RENESAS TECHNICAL UPDATE

| 製品分類 | パッケージ | 発行番号 | TN-WRP-A015A/J | Rev. | 第1版 |
| 題名 | アルミ防湿袋の標準化、及び乾燥剤の仕様追加(対象品の拡大) | | 情報分類 | 梱包仕様変更 | |

【A-1】
トレイ用

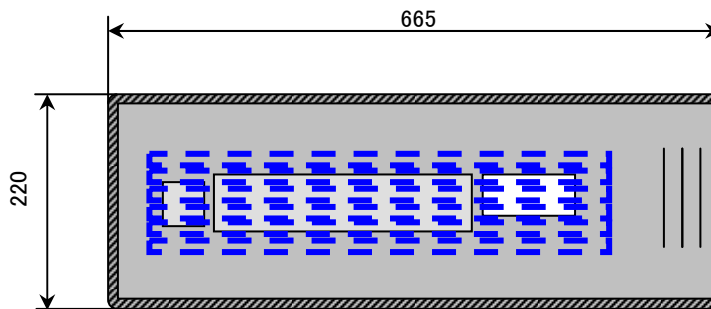
- (1)アルミ防湿袋のサイズ及び仕様を変更いたします。(具体的なサイズは、下表並びに図を参照願います。
- (2)開封後条件等の注意書き内容を統一し、アルミ防湿袋へ記載いたします。

| | 《変更前》 | | | 《変更後》 | | | |
|------------------------|------------|---------|-----------|--------------|---------|---------------|--------------|
| (主に) JEDECトレイ 用途 | DRYPACK-29 | 250×510 | 旧内容記載有り | RBG01AA-2350 | 250×510 | 統合版内容 記載有り | 図【A-1】 参照 |

部材型名：RBG01AA-2350

【A-2】
マガジン用

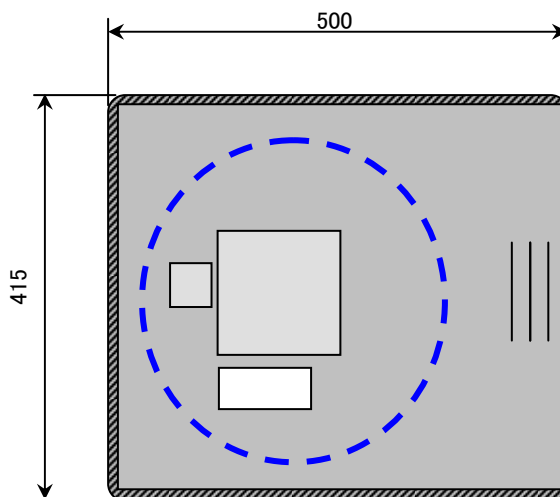
| | 《変更前》 | | | 《変更後》 | | | |
|------------------------|------------|---------|-----------|--------------|---------|---------------|--------------|
| マガジン 用途 | DP-020-1 | 140×670 | 記載無し | RBG17AC-2065 | 220×665 | | |

部材型名：RBG17AC-2065

【A-3】
φ330用

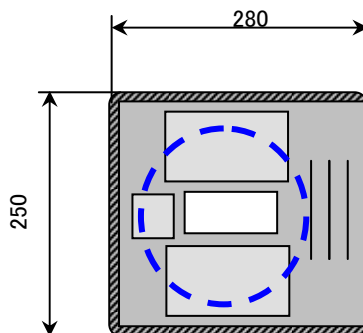
| | 《変更前》 | | | 《変更後》 | | | |
|------------------------|------------|---------|-----------|--------------|---------|---------------|--------------|
| φ330リール 用途 | BG-018-1 | 415×500 | 記載無し | RBG05AB-3949 | 415×500 | | |

部材型名：RBG05AB-3949

《従来仕様》

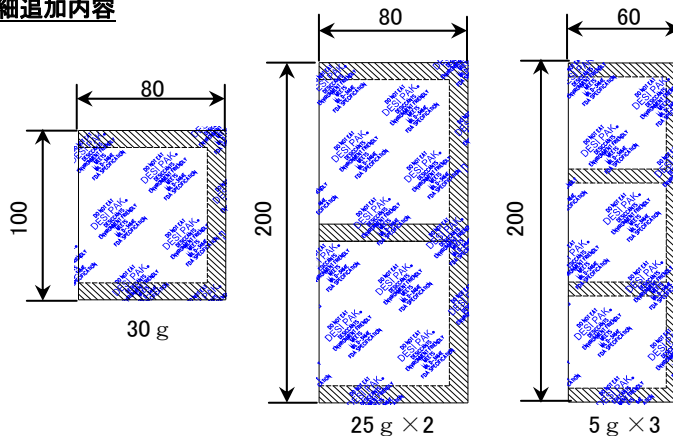
4.2.1 乾燥剤対象と追加仕様について、乾燥剤の追加仕様範囲を下表に示します。

4.2.2 サイズ、印刷意匠についての詳細追加内容
